奉贤区青村镇16-02地块幼儿园(暂定名)新建工程规划许可证变更调整公示

附图1调整前

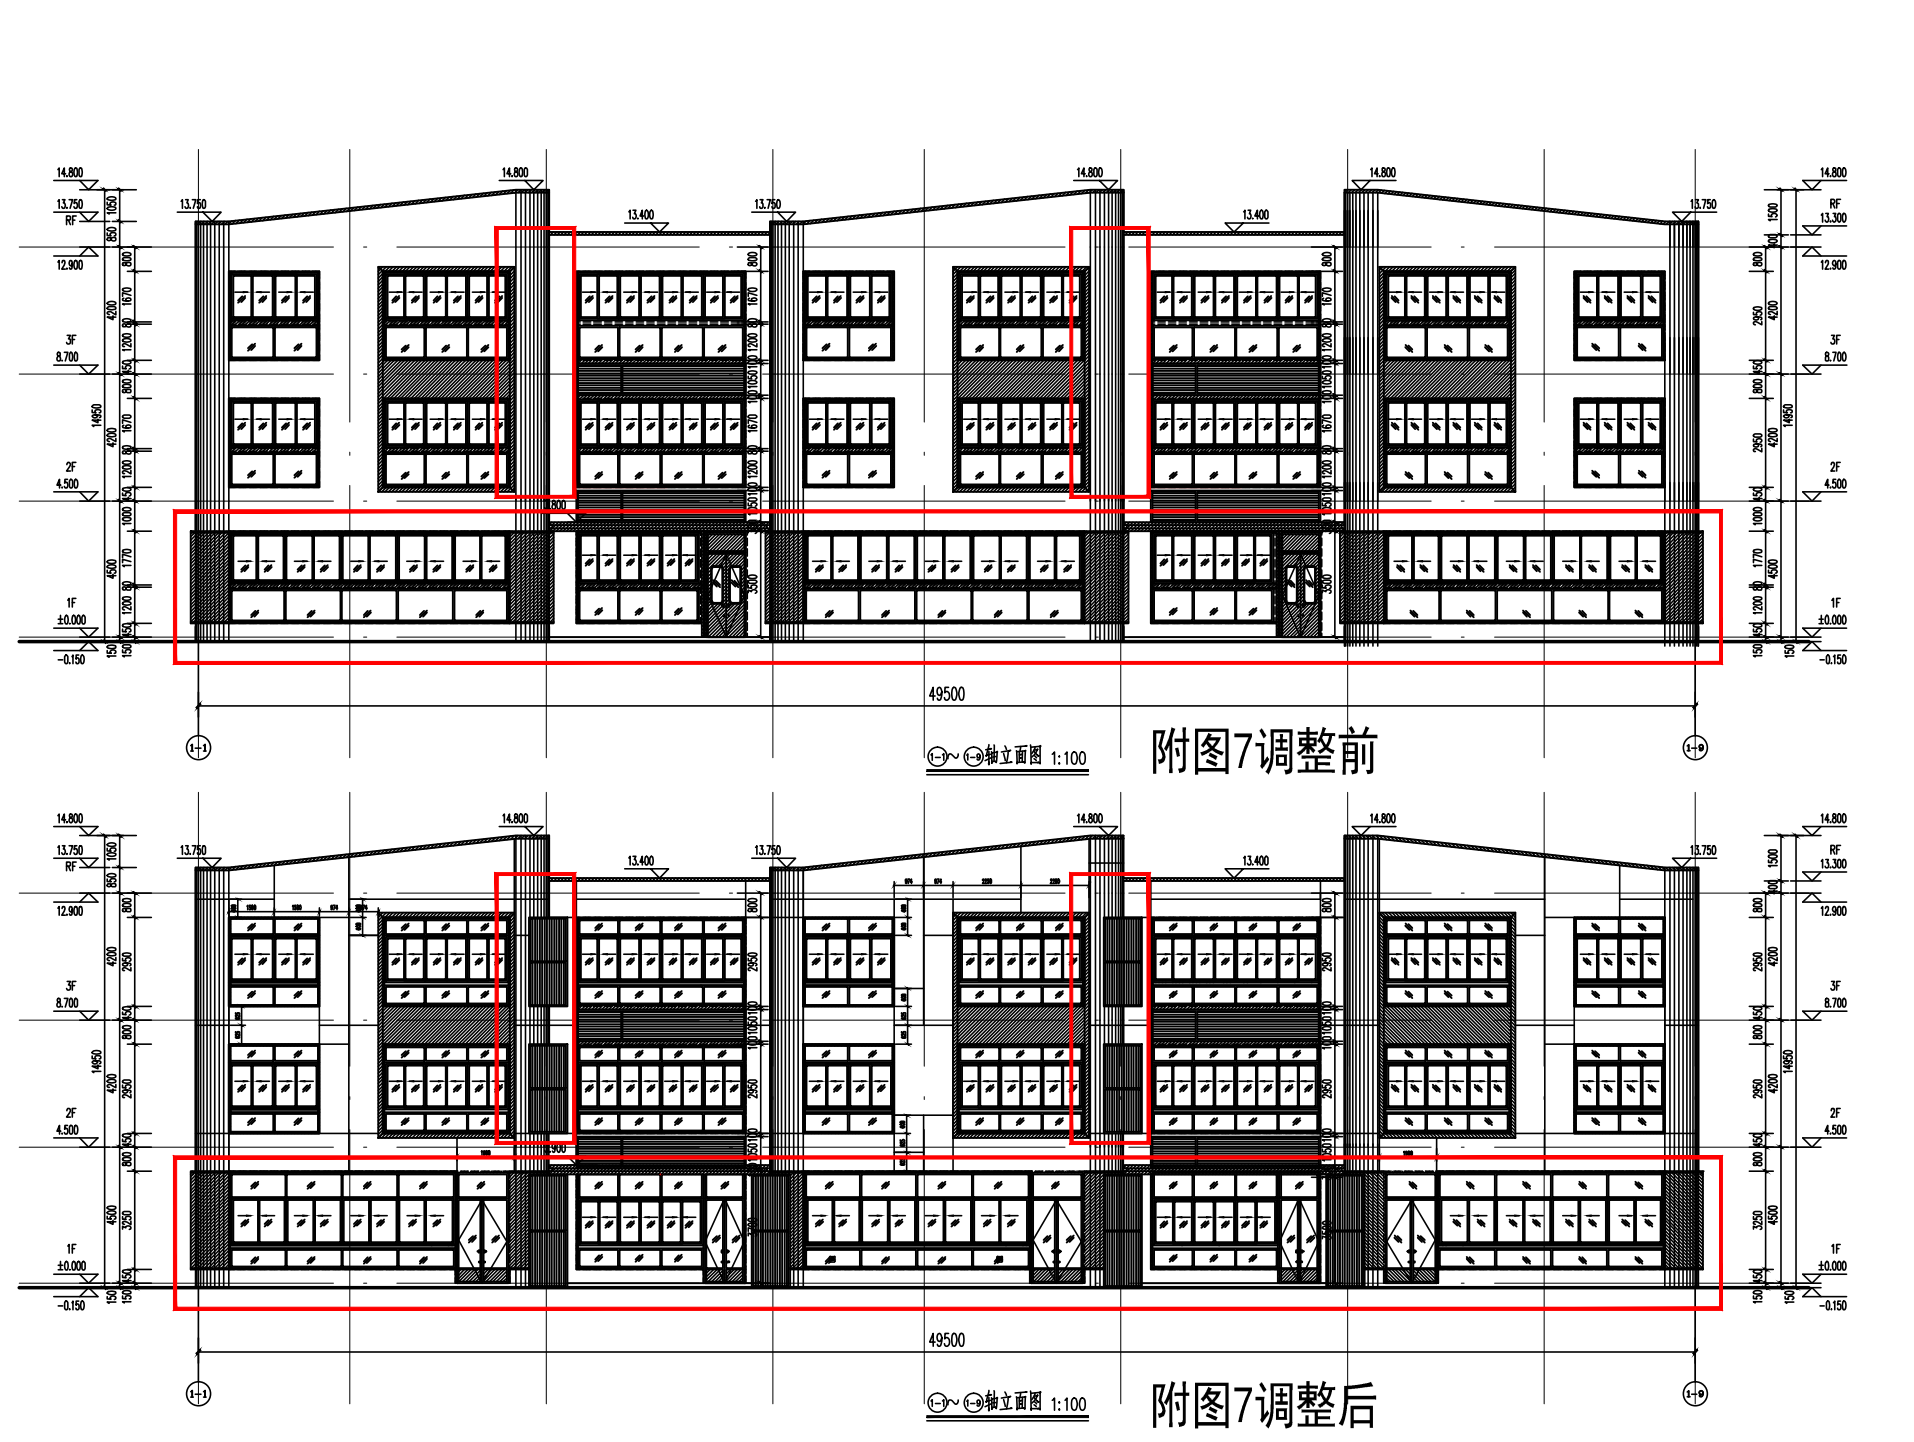
附图1：一层厨房区域部分空间布局重新划分。取消厨房快检房靠走廊侧门，洗消间与教职工餐厅间加设门。3-A轴处楼梯外窗宽度调整。

附图7调整后

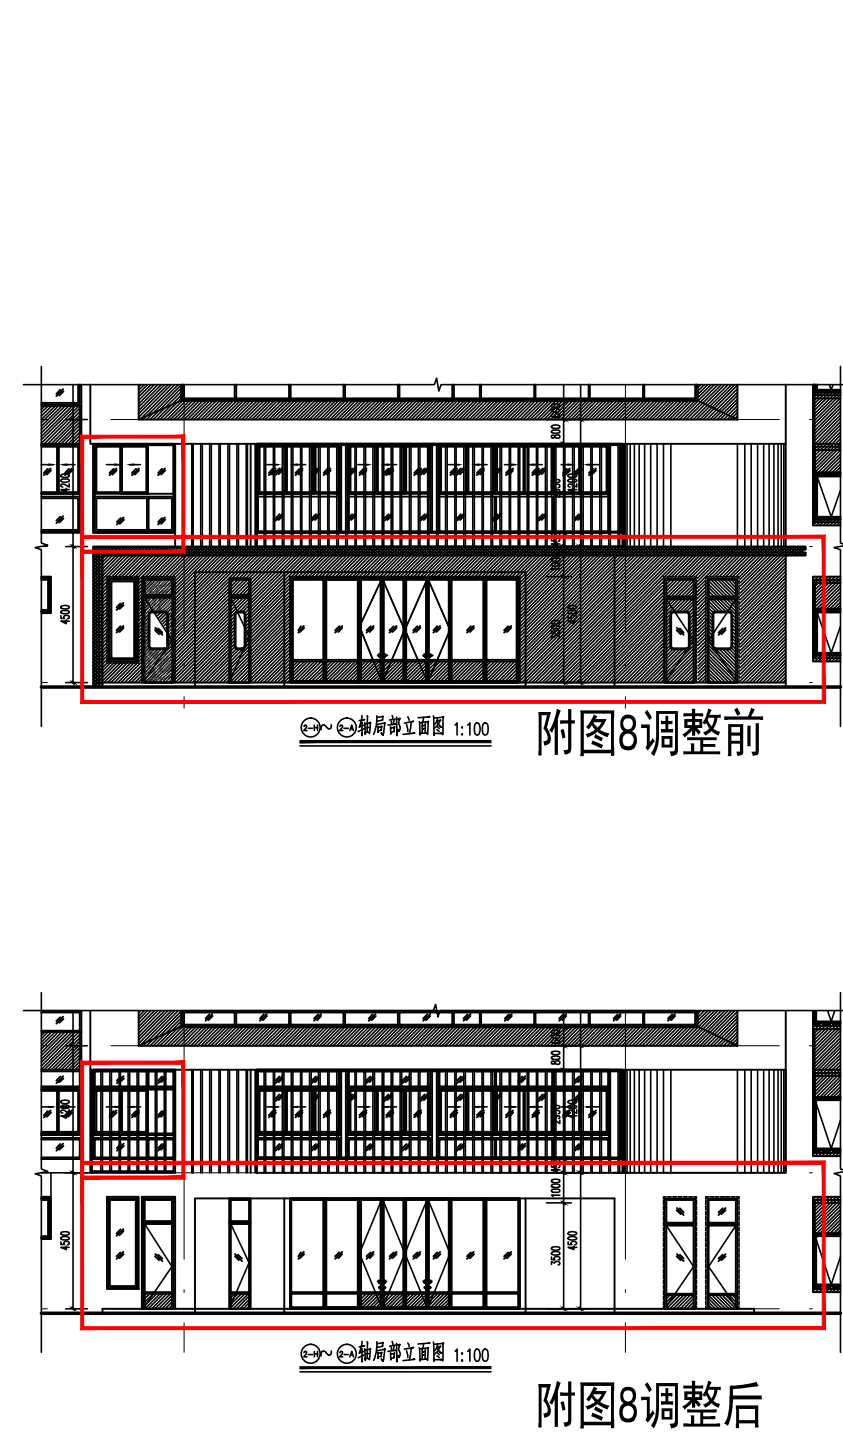
附图7：南立面根据平面调整门位置，并将木纹铝合金门改为铝合金玻璃门。增设空调外机罩，二三层高度同窗。调整外窗的窗框划分方

附图8调整后

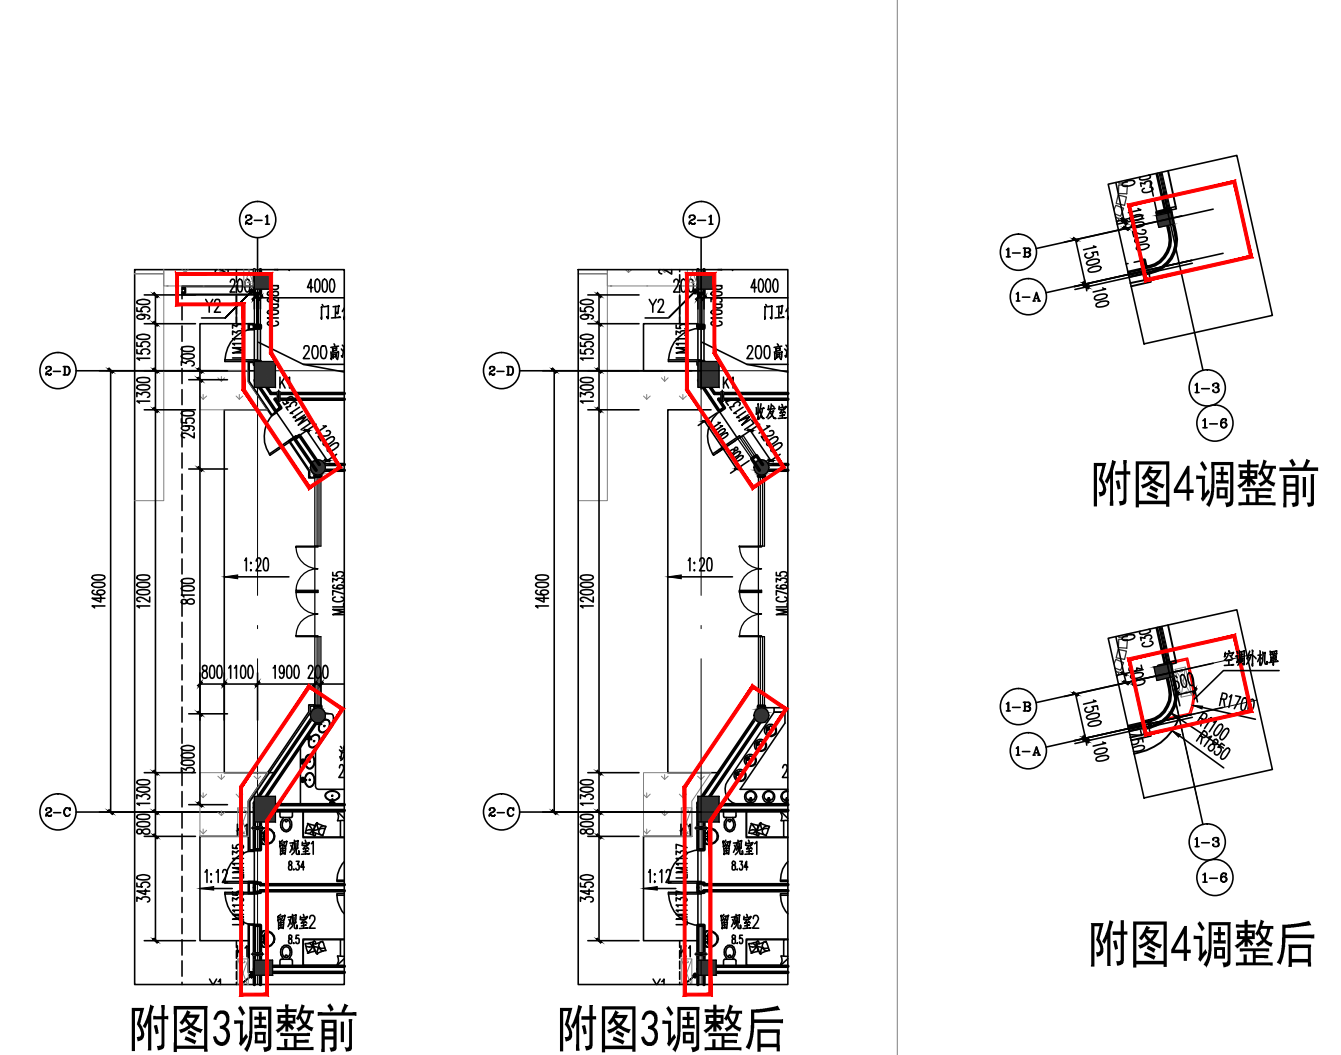
附图8：取消西立面一层主入口及两侧外墙装饰铝板，取消主入口上部雨蓬。二层增设一段铝方通格栅

附图3调整后

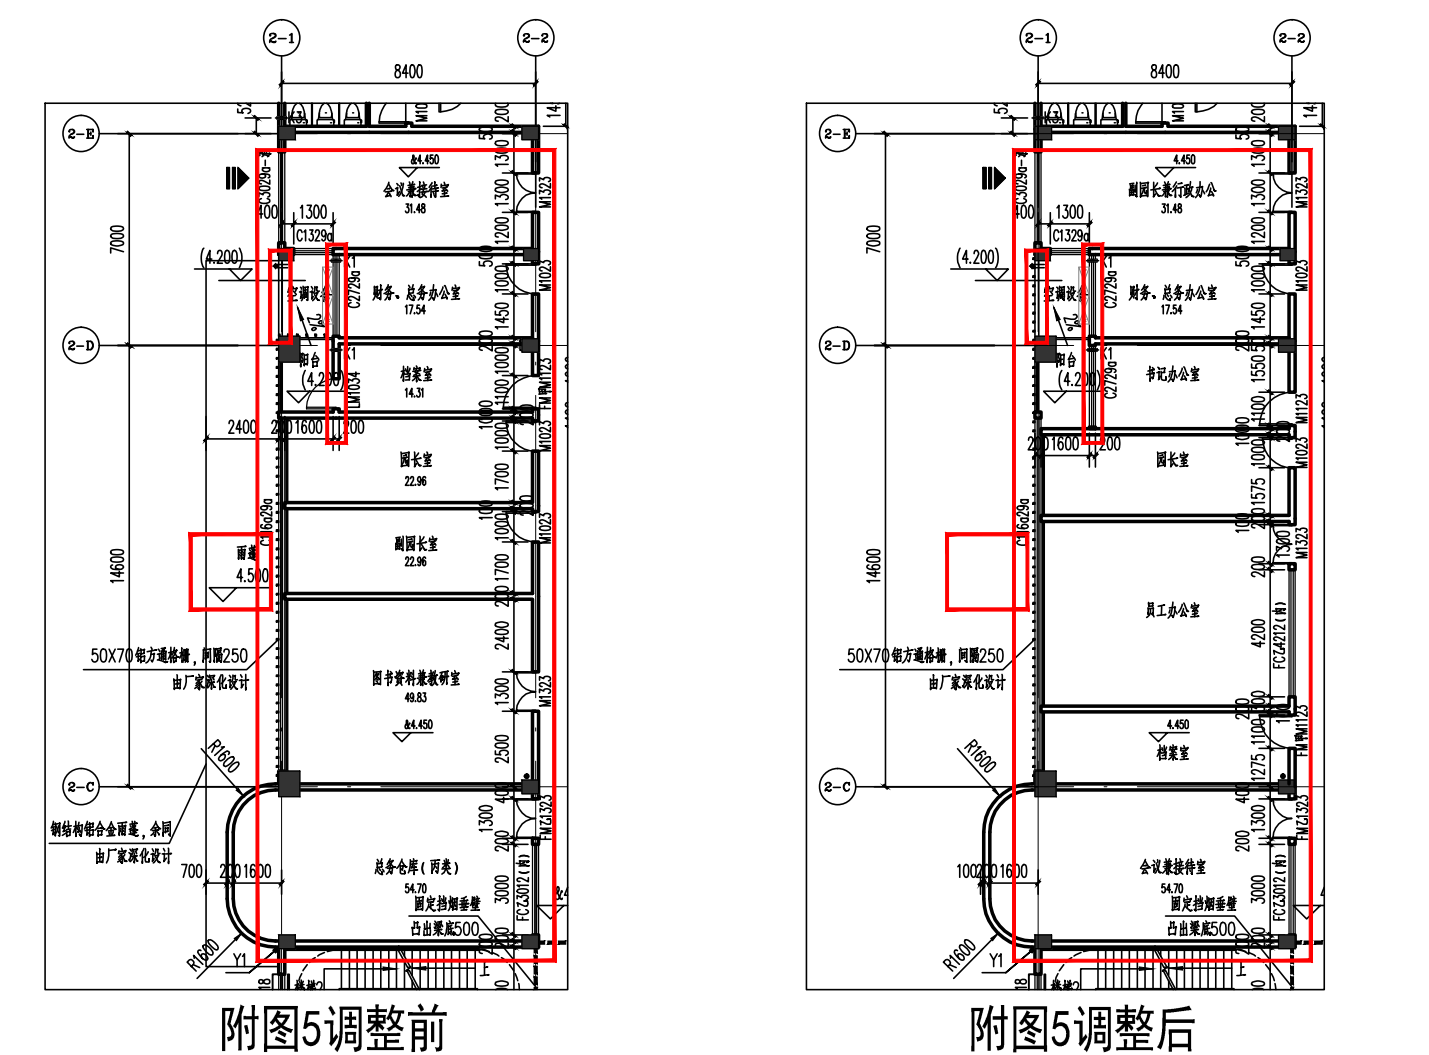
附图3：取消一层主入口及两侧外墙装饰铝板，改为真石漆。收发室外门边增设固定玻璃窗。

附图5调整后

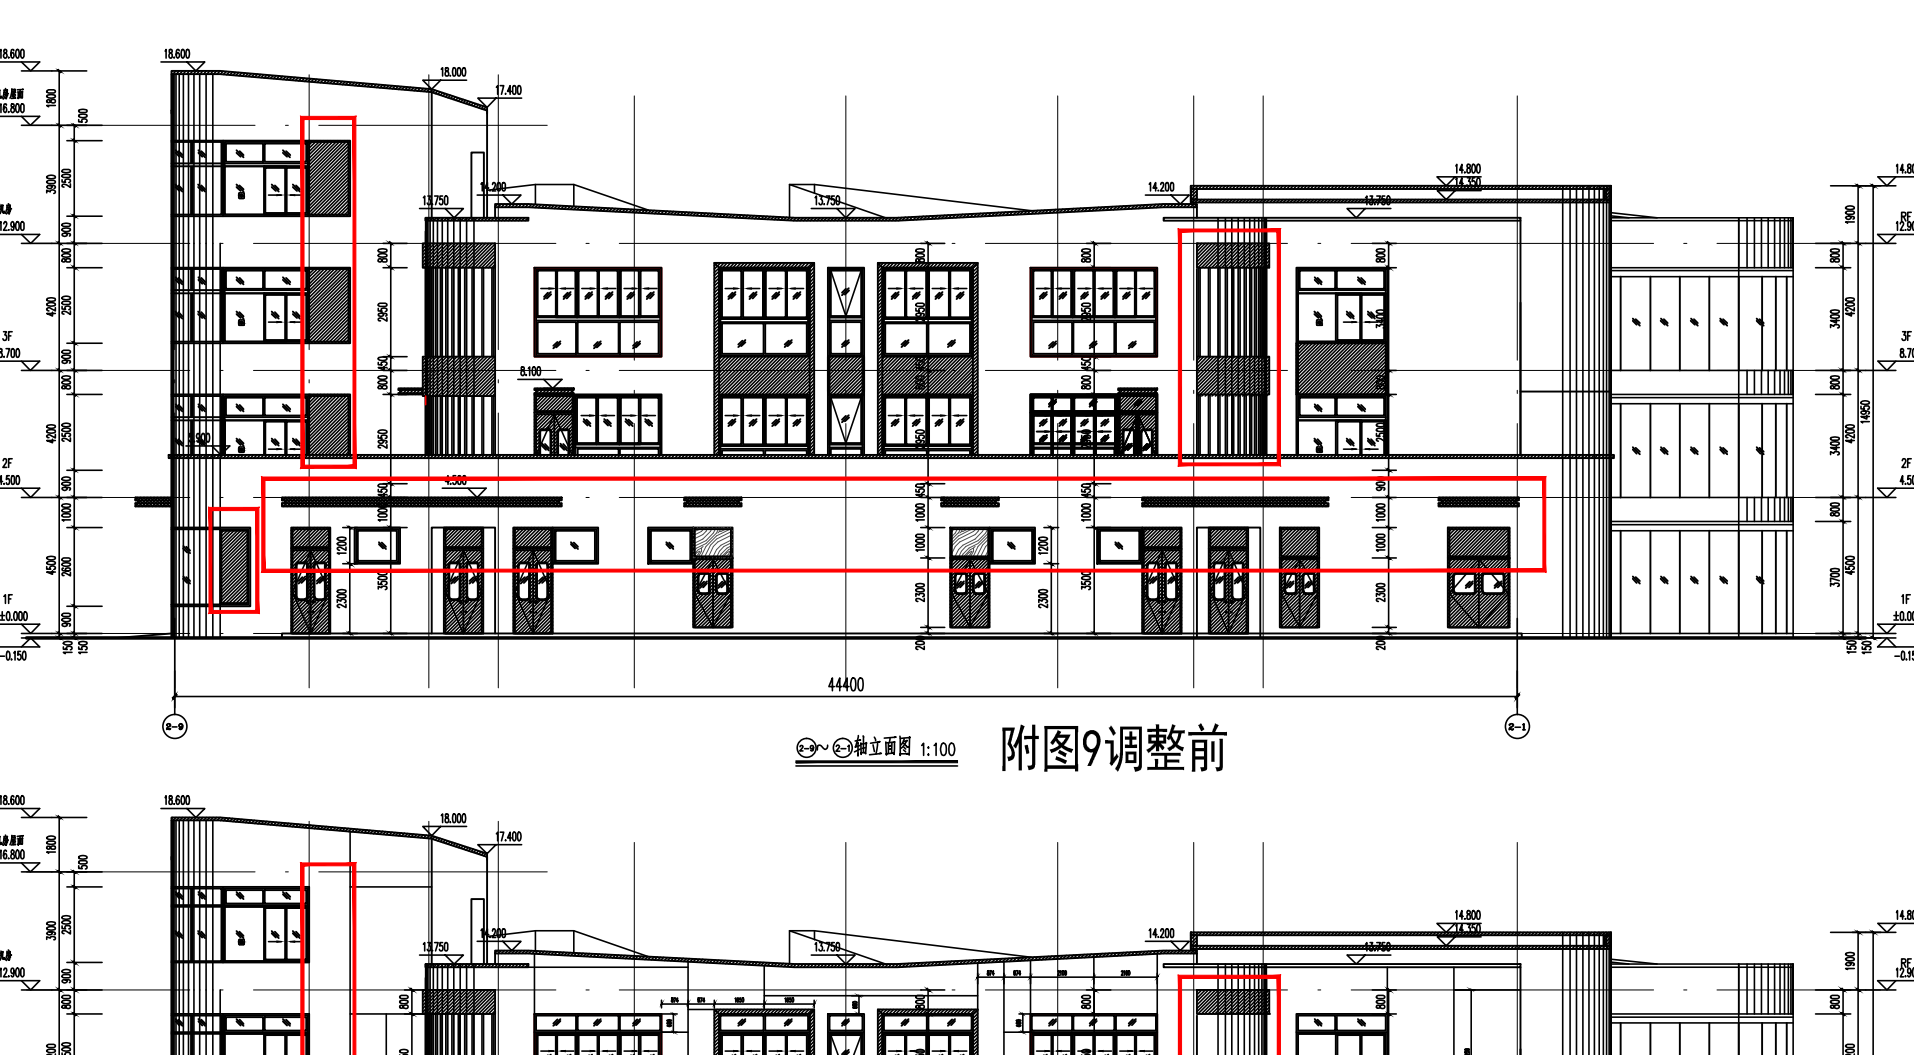
附图5：调整二层西侧办公区域的划分布局；取消西侧主入口上方外挑的轻钢铝合金大雨蓬；窗户外侧铝方通格栅从2-D轴继续向北延伸至财务办公室外侧。

附图9调整后

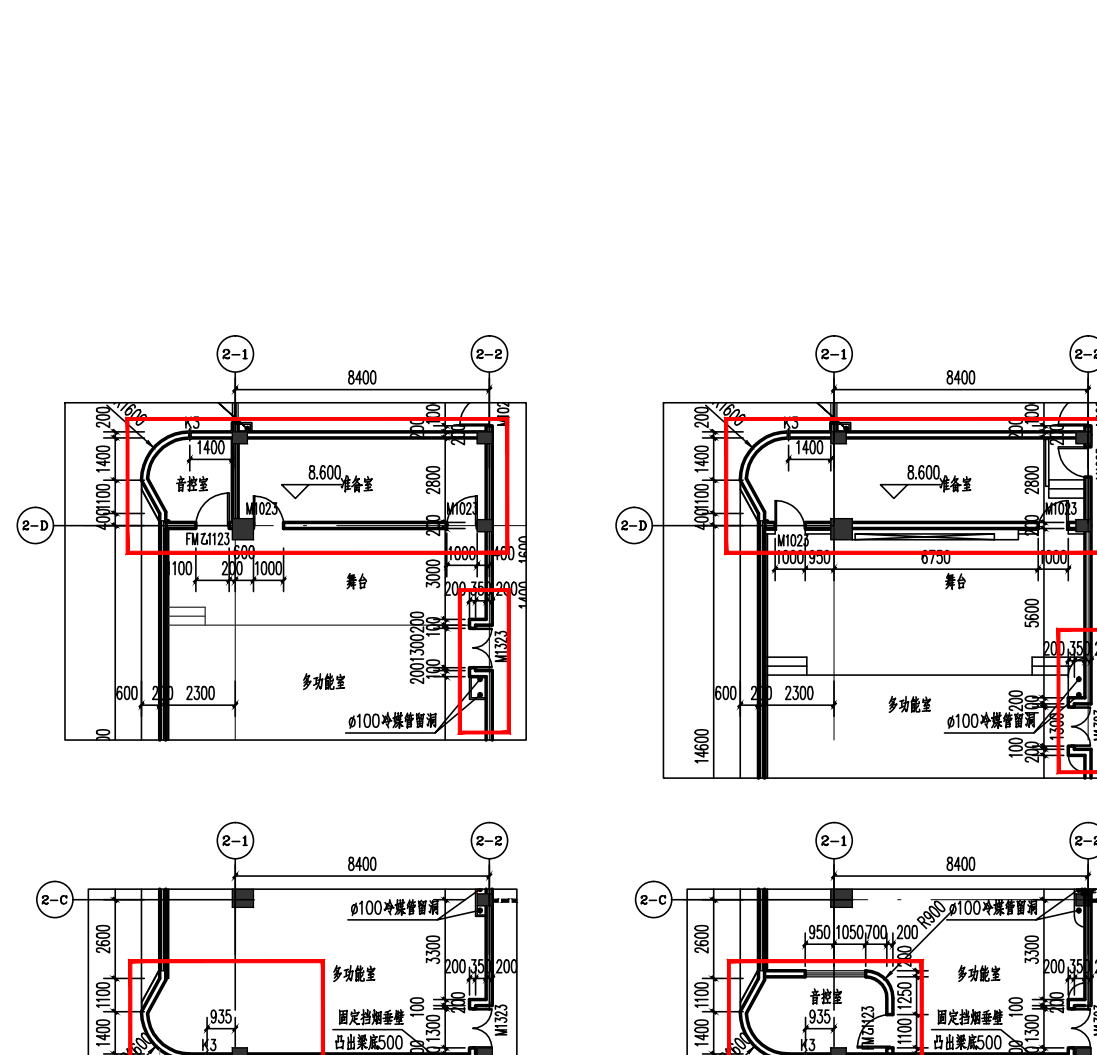
附图9：北立面一层出入口门上檐由木纹铝合金改为铝合金玻璃窗，调整出入口上方雨蓬宽度和标高。取消靠近2-9轴外窗侧边的装饰铝板。取消二三层靠近2-1轴弧形转角窗外侧的铝方通格栅。
